訂正のお願い

2011.4 株式会社自研センター

*No.J-198 スズキ アルト、アルトワークス 1999年8月（HA#2S,HA12V系）を下記の通り
訂正いたします。

P.25 B100 片側フロントフェンダパネル脱着

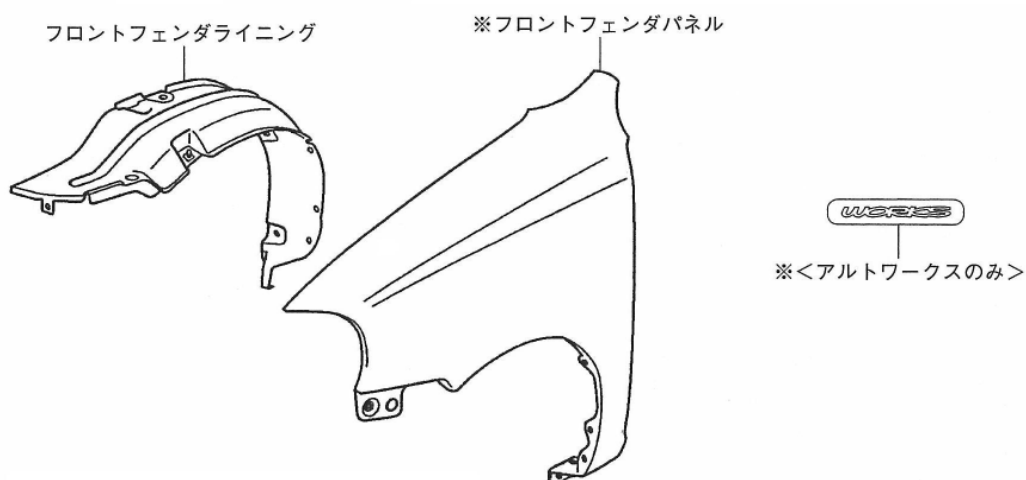
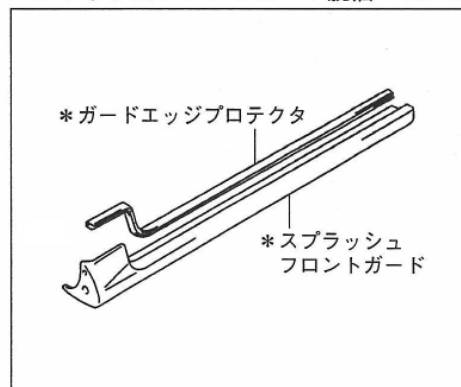
イラスト欄の部品名称に誤りがあったため、差し替えます。

○：訂正箇所

<アルトワークスのみ>
スプラッシュリヤガード **取替** 0.10

<アルトワークスのみ>
スプラッシュリヤガード **取替** 0.20

<アルトワークスのみ>
スプラッシュリヤガード脱着…0.10

<アルトワークスのみ>
スプラッシュフロントガード脱着…0.20

P.26 B110 片側フロントフェンダパネル取替

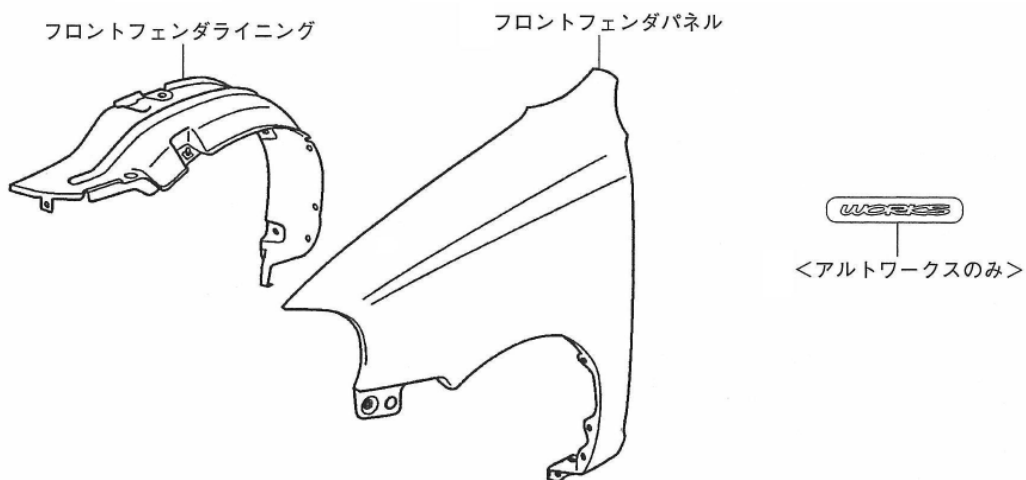
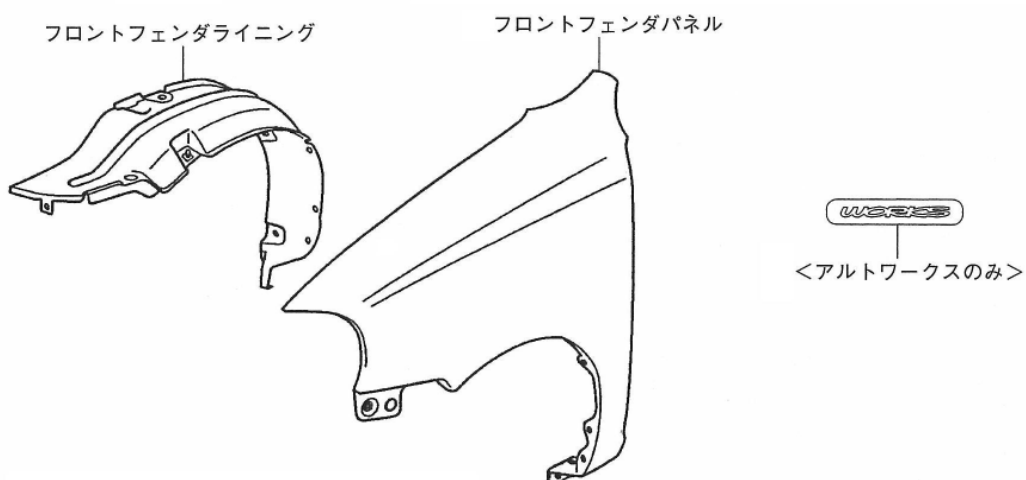
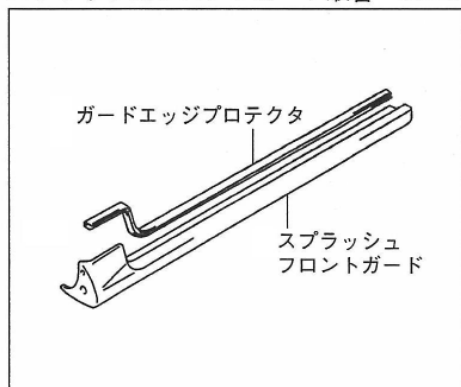
イラスト欄の部品名称に誤りがあったため、差し替えます。

○：訂正箇所

<アルトワークスのみ>
スプラッシュリヤガード取替...0.10

<アルトワークスのみ>
スプラッシュリヤガード取替...0.20

＜アルトワークスのみ＞
スプラッシュリヤガード取替…0.10

＜アルトワークスのみ＞
スプラッシュフロントガード取替…0.20
